1995年2月1日

No.2084

プロダクト・ニュース

電力調整器 形G3PX-EUシリーズ 生産中止のお知らせ

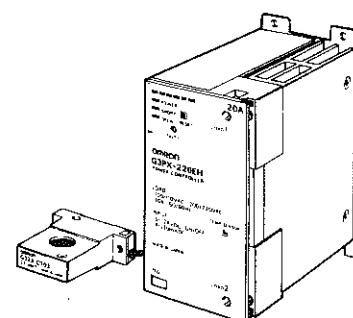
推奨代替商品	本体の色	外形寸法	配線/接続	取付寸法	定格/性能	動作特性	操作方法
ソフトスタート時間が約0.1～1sから、約0.5～10sに変わります。	形G3PX-EUNシリーズ	◎	◎	◎	◎	○	◎	◎

生産中止予定商品	推奨代替商品
形G3PX - EUシリーズ	形G3PX - EUNシリーズ
形G3PX - EUシリーズ/形G3PX - EUNシリーズの端子配置など、接続は同一です。

形式	生産中止予定商品	推奨代替商品
項目	形G3PX - EUシリーズ	形G3PX - EUNシリーズ
外部主設定	3K Ω (B特性、2W以上)	2K Ω (B特性、2W以上)
ソフトスタート時間	約0.1~1s	約0.5~10s
ベースアップ範囲	—	0~100%
